Änderungsantrag zum Antrag auf Planfeststellung
für den Ausbau und Neubau der Hochwasserdeiche an Sude und Krainke

Querschnitt 24 neu linker Krainkedeich Deich - km 2 + 750	Maßstab : 1 : 100	Anlage : 5.2.24 neu Ausfertigung
	Aufgestellt : Lüneburg, den 27.05.2019	Datum Mai 2019
Niedersächsischer Landesbetrieb für Wasserwirtschaft, Küsten- und Naturschutz - Betriebsstelle Lüneburg -	Bearbeiter	
<i>Waneck</i>	Anfertigung der Zeichnung Mai 2019	<i>H. Kämmerer</i>

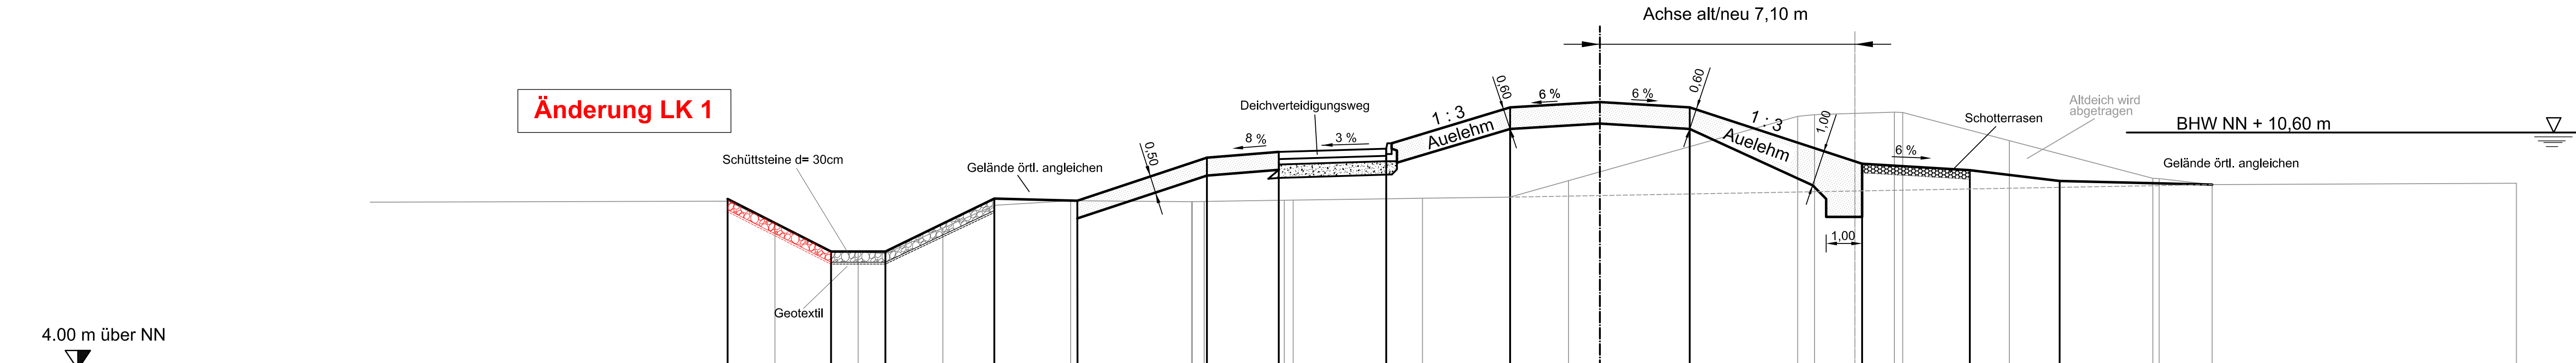
Änderung LK 1

- Nr. LK 1: Ergänzung der Sicherung der landseitigen Grabenböschung mit Schüttsteinen von Deich-km 2+375 bis Deich-km 2+790.	Oktober 2018	<i>Geo</i>	<i>Ad. Rinas</i>
	Geändert / ergänzt	Datum	Bearbeiter
